Krycí list ZBV

III/01214 Úvaly u Prahy, průtah - úsek 3

Přeložky vodovodů

Změnový list

Příloha: Fotodokumentace – vodovodní potrubí v místech přes Výmolu

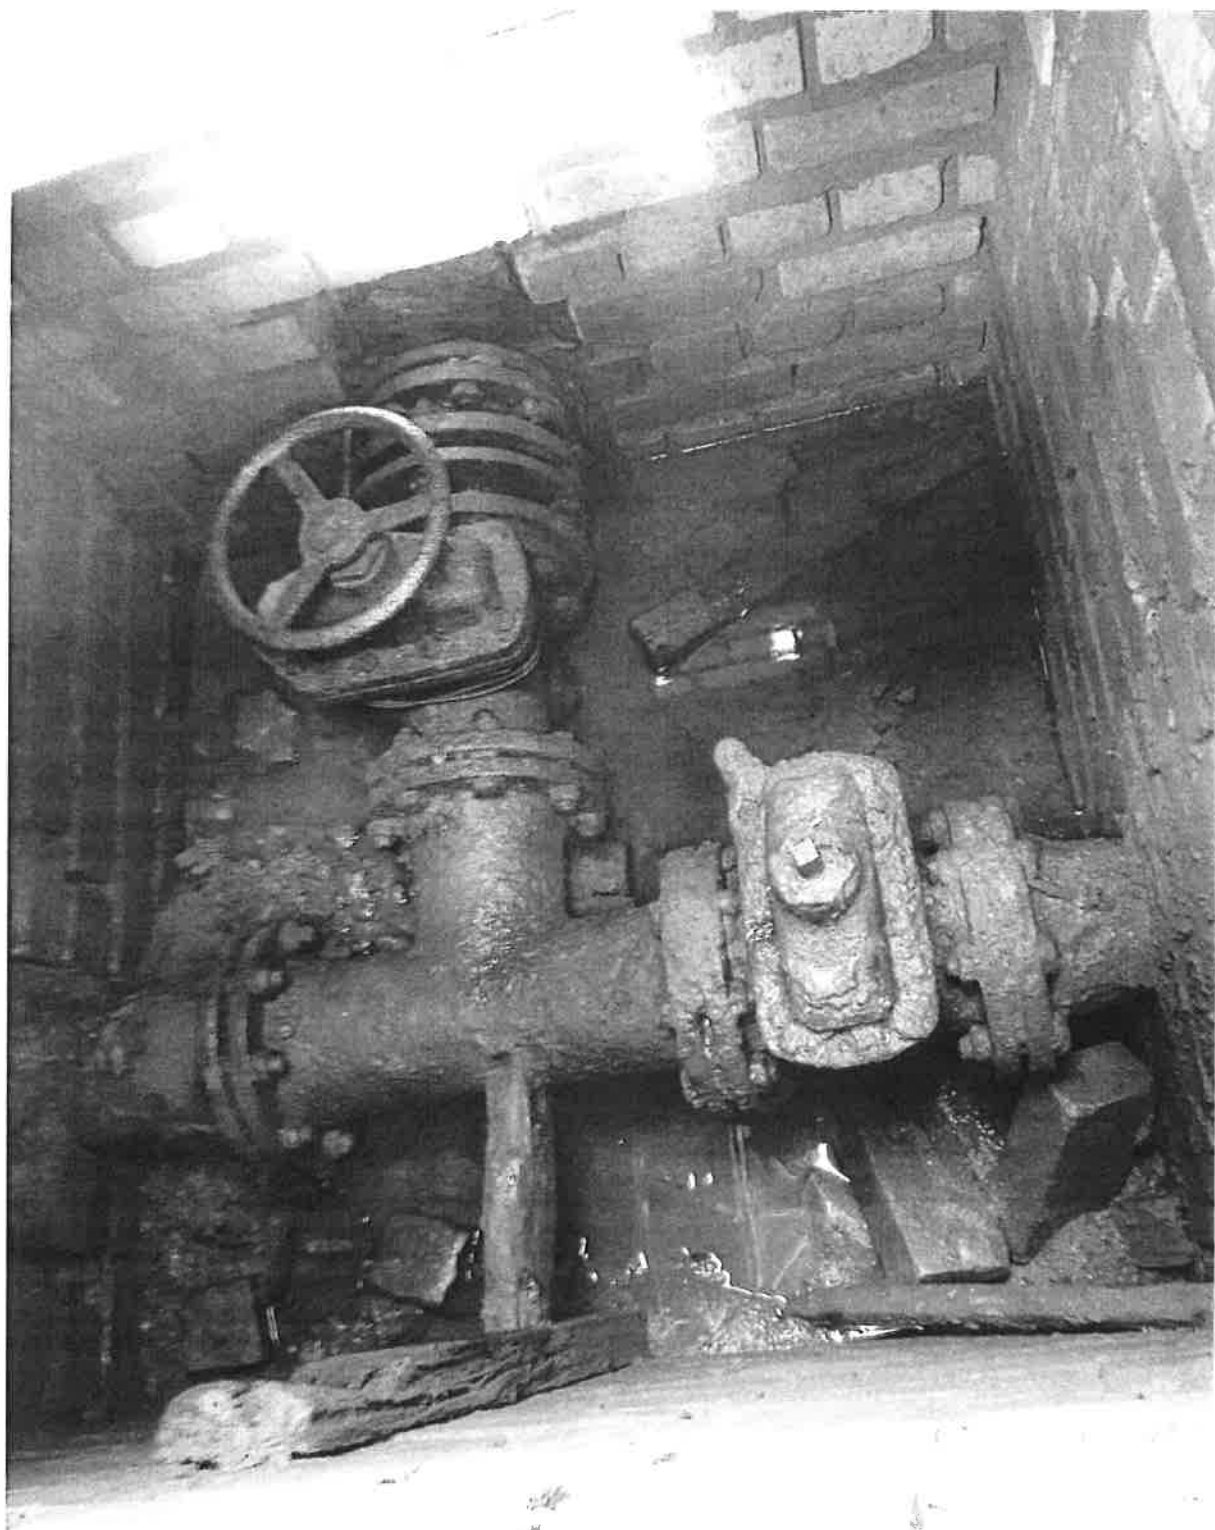
V rámci zpracování projektové dokumentace pro stavební povolení na stavbu III/01214 Úvaly u Prahy, průtah - úsek 3 požádal v říjnu 2013 projektant AF-Cityplan správce vododu Stavokomplet spol. s r.o. o vyjádření k projektové dokumentaci SO 313 - Přeložky vodovodů. Požadavky správce byly zpracovány do projektové dokumentace pro PDPS. K zpracování realizační dokumentace stavby v roce 2016 obdržel projektant požadavek současného správce vodovodu Technických služeb města Úvaly, ve kterém současný správce požaduje rozšíření trasy přeložky vodovodu od křižovatky ulic 5. května x Dvořákova až za most SO 231 z důvodu havarijního stavu řadu a hranici životnosti materiálů.
